OBSERVACIONES PENDIENTES POR REALIZAR | 4475 |

SUBSANACION EN ARQUITECTURA:

(IMAGEN DE REFERENCIA)

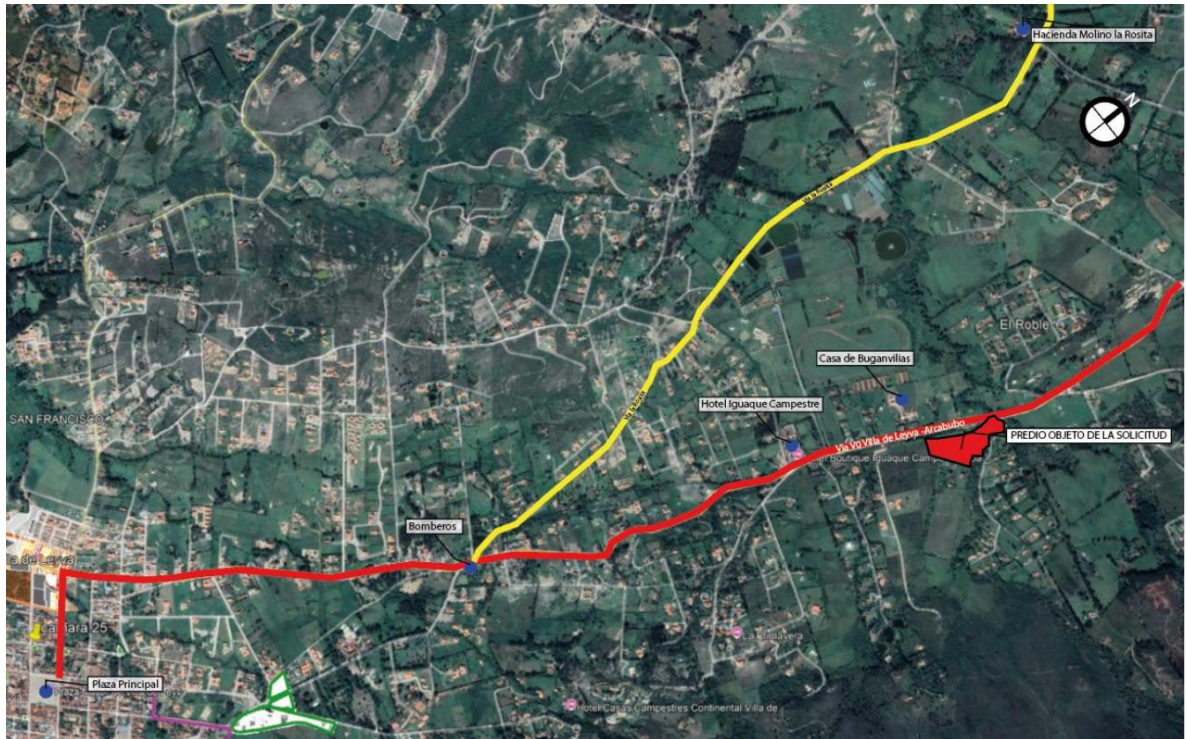
- **LOCALIZACION: No se atiende la siguiente observación:** Se solicita presentar plano de localización general y catastral del predio, esto según lo dispuesto en la normativa que señala que se debe proyectar o presentar el predio de la solicitud de forma clara, acompañado de vías públicas y privadas con su respectiva nomenclatura, con puntos de referencia para una clara ubicación del predio
